## 島根原子力発電所2号炉 30年目高経年化技術評価書の記載誤りについて

島根原子力発電所2号炉（以下、「島根2号炉」という。）では、現在審査中（2018年2月7日申請）の30年目高経年化技術評価書（以下、「PLM評価書」という。）において、委託先からの報告により、一部の評価結果に誤りがあることが判明したため、以下のとおり報告する。

島根原子力発電所 2 号炉  
高経年化技術評価書  
(30 年目)  
(本冊)

図1 停止事象の事象分割イメージ

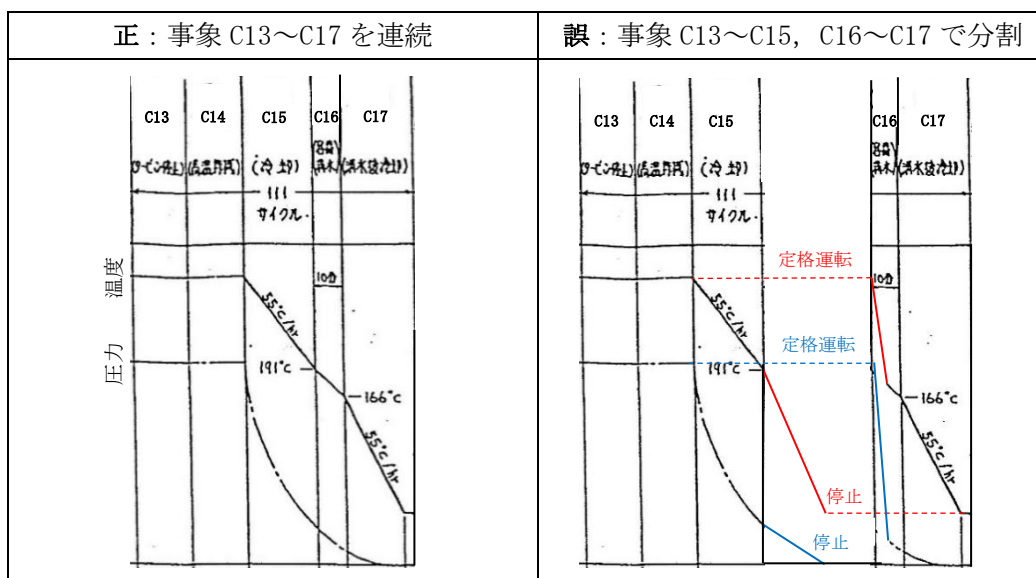
疲労評価において、熱サイクルの各事象における一次＋二次＋ピーク応力を計算する際に、本来連続するものとして定義すべき停止事象（C13～C17）がC13～C15とC16～C17で分割して定義されたため、C13～C17までを連続的な停止事象として評価する際にプログラムの分割を正しく認識していない場合、C15で停止した後、C16において定格運転から再開されることで、定格運転から停止に至る経路が2回繰り返されることとなっていた。

疲労評価における疲労組合せの機能において、プログラム上でC13からC17までとしている停止事象に対して、C16、C17に海外案件の停止事象の評価を割り当てるためプログラムを変更し、停止事象をC13からC15までとC16からC17に分割して定義したが、C13からC17までを連続的な停止事象として評価する場合に、評価者がプログラムの分割を正しく認識できていなかった。

図2 特定の事象の誤った回数設定イメージ

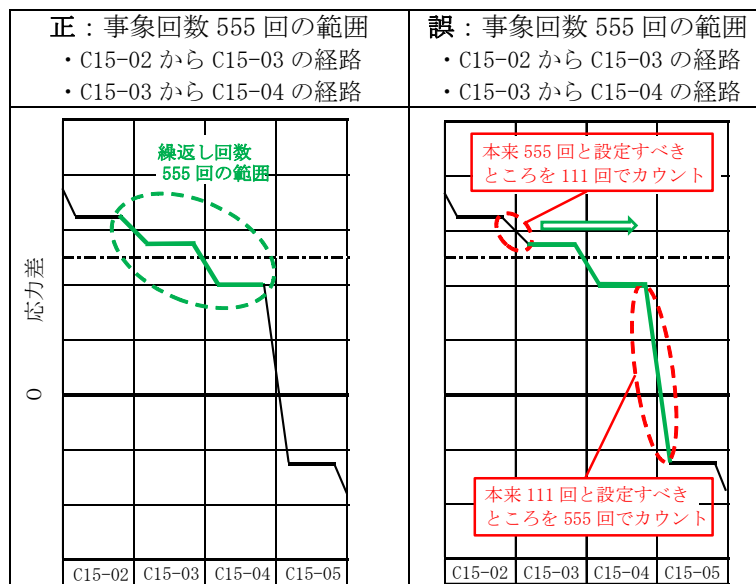
停止事象（C13～C17）のうち、C15において1回の停止事象につき5回発生する停止時注水事象を考慮<sup>※</sup>する際、注水事象の回数を、停止事象の回数111回の5倍である555回と設定する範囲がある。これを設定するプログラムの一部が欠落したことで、本来555回と設定すべき範囲にずれが生じた。

プログラム改訂時に従来の EVAST が持つ疲労組合せの際に注水事象回数を 5 倍（111 回×5=555 回）とする機能を追加する際に、元のプログラムの当該部分にあたる箇所を誤って削除（プログラムの一部が欠落）した。

このため、注水事象回数を 5 倍と設定する範囲にずれが生じた。

図 3 起動事象回数の過大評価イメージ

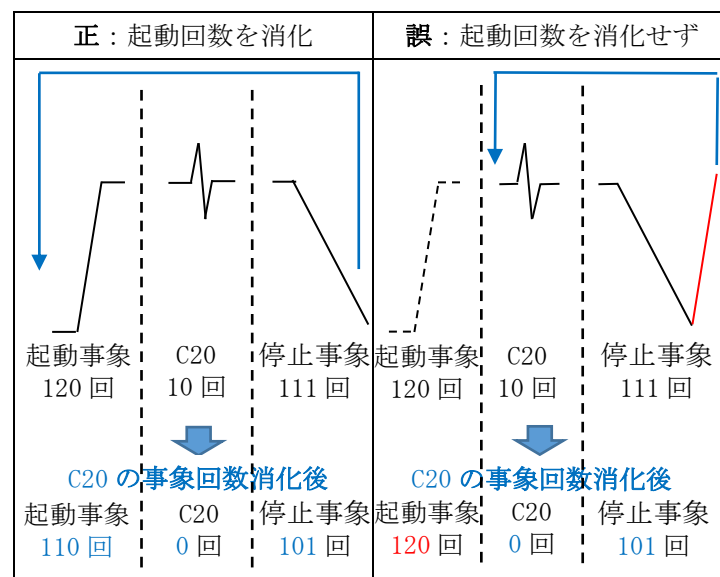
起動停止が関係する組合せのピーク応力差の回数設定において、停止事象後に定格運転に戻るように設定されていたことから、応力差が大きくなる経路が過大にカウントされることとなっていた。

プログラム改訂作業時に起動停止が関係する組合せのピーク応力差の回数設定において、「回数=0」とすべきところを「回数=対象経路の回数」と誤って設定した。
